监理通知单

工程名称：杭州千岛湖啤酒有限公司 3.7MWp 分布式光伏发电项目

编号：ZHJL-TZD-09

图一

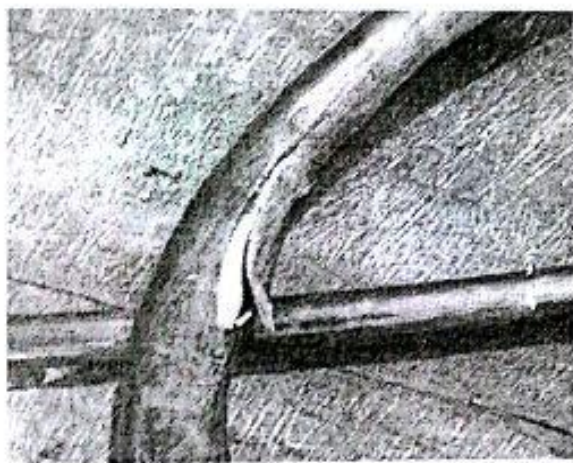
今（2018 年 08 月 14 日）我监理人员在施工屋面对桥架内敷设的电缆进行检查时发现有部分电缆绝缘层损坏（如图 1）及绑扎不符合规范要求（如图 2）。现责令总包单位针对以上问题拿出可行的整改方案。报监理部与建设单位。
